## 监理通知单（质量）

工程名称：兴宾区整区30万千瓦（一期12万千瓦）户用分布式光伏项目 编号：AHST/XBCF-DDJL-TZ-031

事由：关于并网前检查验收相关事宜。

附图:

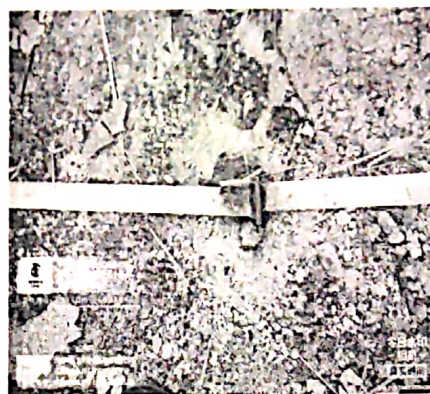
2023年12月22日，我监理部对正龙屯口村委户主韦祖挽现场施工完成后并网前检查验收时发现该电站现场存在接地扁铁焊接不符合设计规范要求。且现场接地电阻经检测不符合设计图纸要求等。

接地扁铁焊接不规范

接地扁铁与接地极搭接面不符合规范要求

针对此类问题，现我监理部现要求你单位立即整改，严格执行“三检”制度，加大施工现场质量管理力度，严格按照设计图纸要求进行施工。此类问题若再次发生，我监理部将根据建设工程管理制度相关条例对你单位进行相应的经济考核。
